**Provvedimento Autorizzatorio Unico Regionale**  
(art. 27 bis del Dlgs 152/2006)

**n. 08 del 10 dicembre 2025**

**Progetto di coltivazione delle cave Faniello – Collettino Vagli A**

PROGETTO DI COLTIVAZIONE DELLE CAVE FANIETTO COLLETTINO VAGLI A  
**Rapporto interdisciplinare**

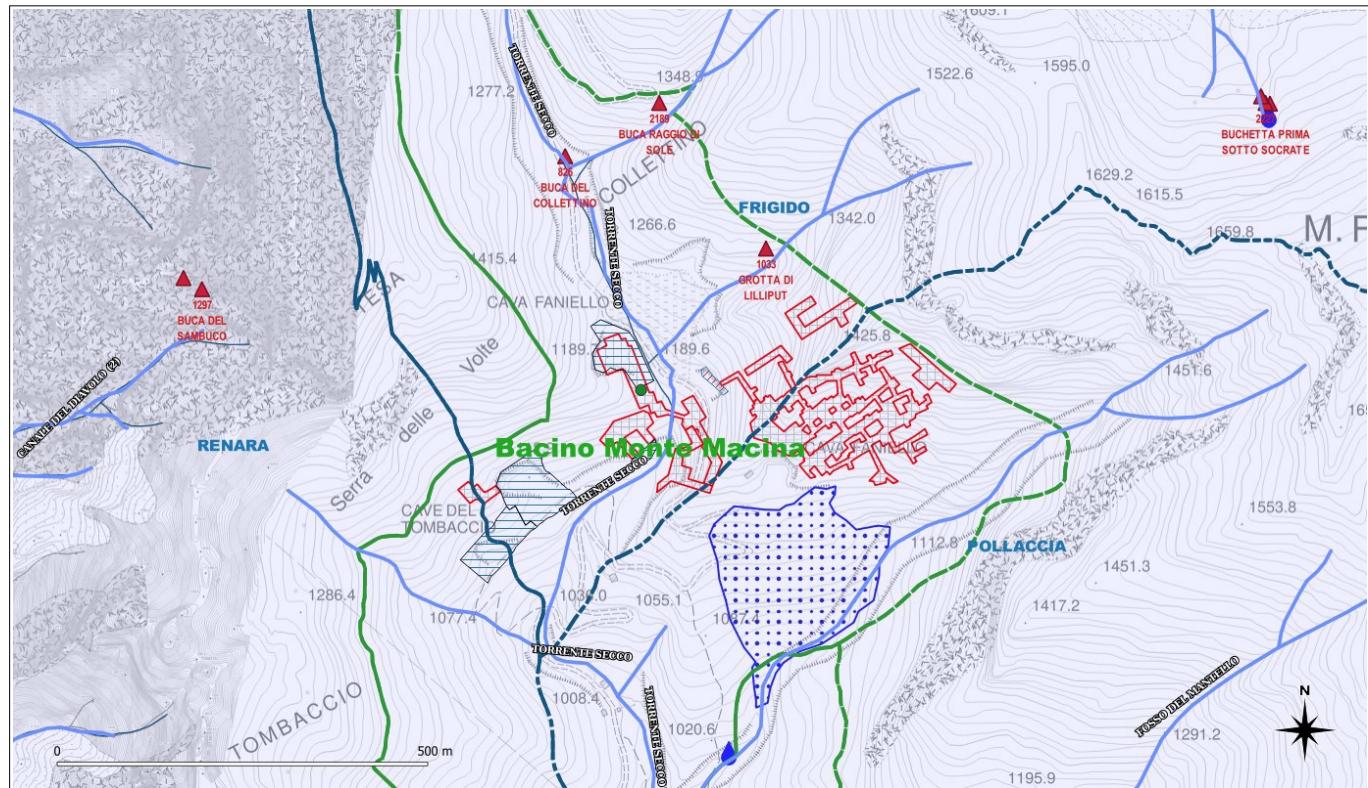
Si ritiene pertanto che ai fini di un monitoraggio delle acque superficiali debba essere individuato il Torrente Secco, che scorre verso sud in adiacenza alla cava Faniello. Si ritiene che debba essere effettuato un monitoraggio mensile sui parametri parametri: solidi sospesi, torbidità, conducibilità, metalli, idrocarburi totali, portata. Il monitoraggio con frequenza mensile dovrà essere effettuato per due anni al termine dei quali potrà essere valutata una diversa modalità. Qualora non sia presente acqua nel Torrente Secco dovrà comunque essere effettuato un prelievo almeno trimestrale dei sedimenti con determinazione dei parametri metalli e idrocarburi totali.

Si richiede pertanto di inserire nelle relazioni di monitoraggio una tabella riportante i dati delle analisi delle acque del torrente Secco effettuate a monte e a valle del sito, che rappresenti i dati dell'anno in corso e di quelli precedenti al fine di individuare eventuali trend di accumulo. Il monitoraggio è finalizzato a escludere il peggioramento della qualità delle acque riconducibile alla cava.
